ACTA DE JUNTA DE ACLARACIONES

LICITACIÓN N° SEIDUM-018/2026

EN LA CIUDAD DE COLIMA, COL., SIENDO LAS 11:00 HRS. DEL DÍA 23 DE SEPTIEMBRE DE 2026 SE REUNIERON EN LA SALA DE JUNTAS DE LA SECRETARÍA DE INFRAESTRUCTURA, DESARROLLO URBANO Y MOVILIDAD DONDE SE LLEVARÁ A CABO LA JUNTA DE ACLARACIONES CORRESPONDIENTE A LA OBRA: CONSTRUCCIÓN DE INFRAESTRUCTURA VIAL COMPLEMENTARIA PARA EL ENTRONQUE A DESNIVEL UBICADO EN EL KM 1+320, ADECUACIÓN GEOMÉTRICA DEL ALINEAMIENTO HORIZONTAL EN CURVAS SELECCIONADAS Y CONSERVACIÓN RUTINARIA DE LA CARRETERA ESTATAL 57-P "ALCARACES - TRAPICHILLOS" EN CUAUHTÉMOC, COLIMA, LOS REPRESENTANTES DE LAS COMPAÑÍAS INSCRITAS EN LA LICITACIÓN N° SEIDUM-018/2026 Y LOS FUNCIONARIOS DESIGNADOS POR LA SECRETARÍA DE INFRAESTRUCTURA, DESARROLLO URBANO Y MOVILIDAD DEL GOBIERNO DEL ESTADO.

DETALLE DE CUNETA

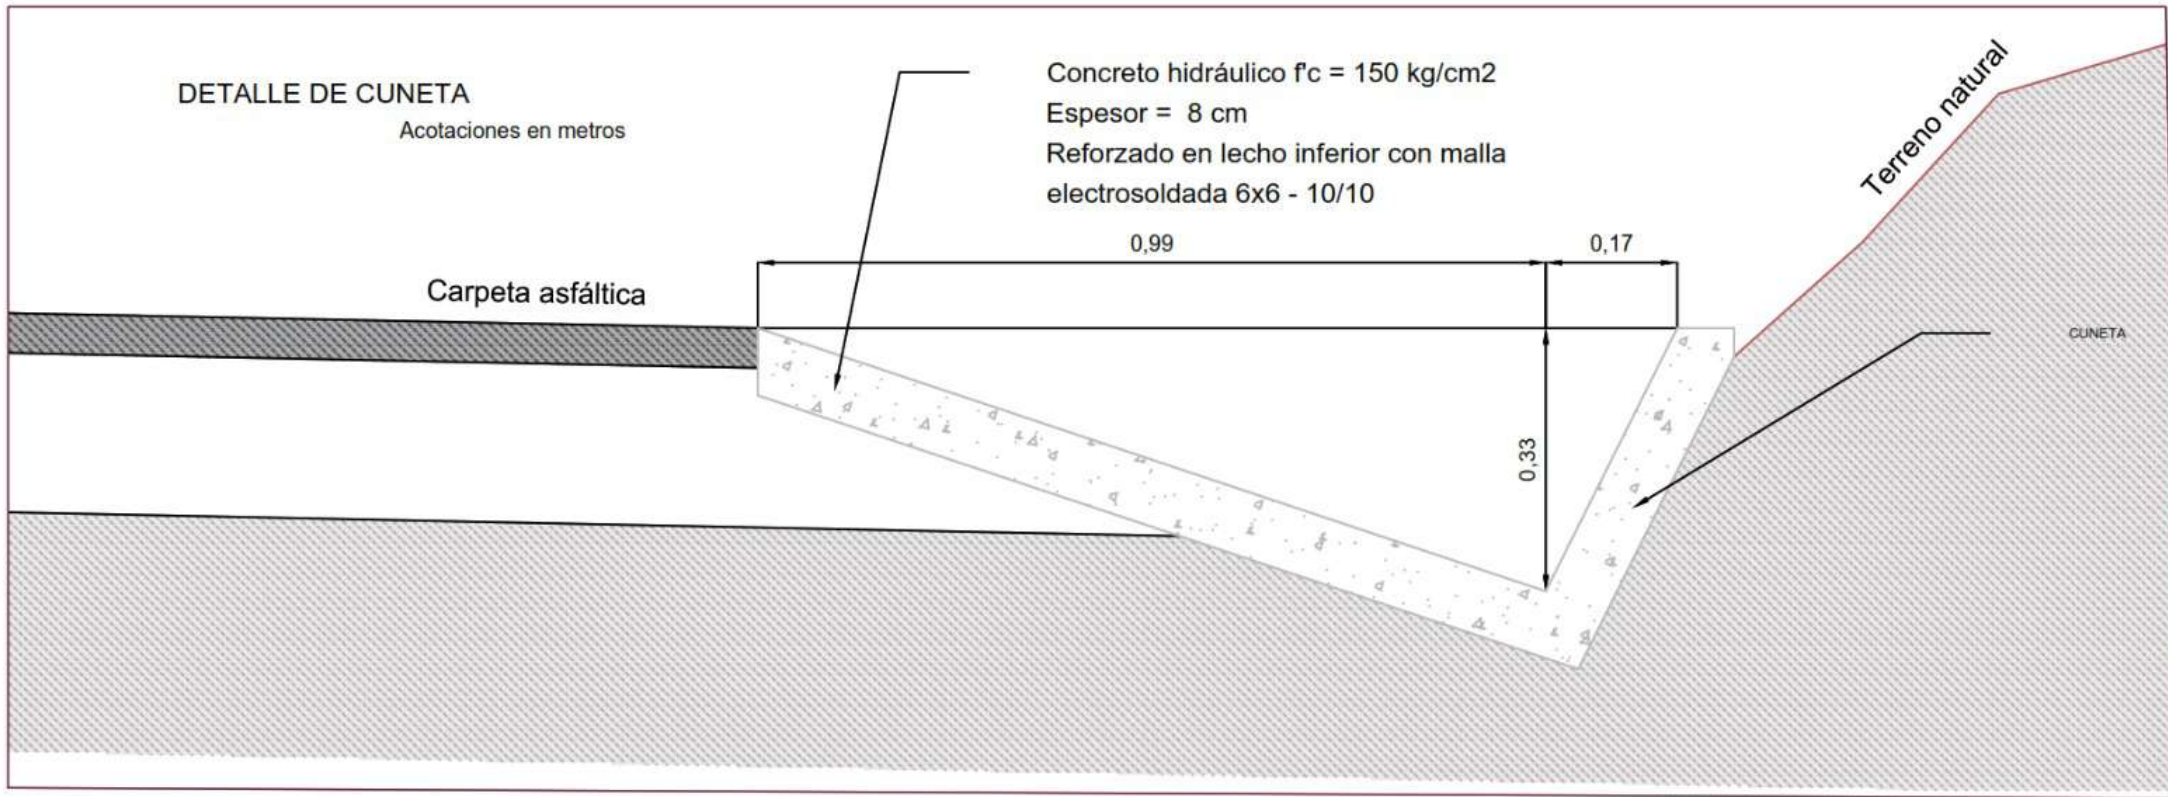
- LAS CUNETAS DE CONCRETO (CONCEPTO A.5.1) NOS PODRIAN INDICAR LA SECCION DE CONSTRUCCION DONDE SE INDIQUE EL ESPESOR Y EL DESARROLLO (ANCHO) DE LA CUNETA.

R= Se incorpora detalle.

Concreto hidráulico $f'c = 150 \text{ kg/cm}^2$
Espesor = 8 cm
Reforzado en lecho inferior con malla
electrosoldada 6x6 - 10/10
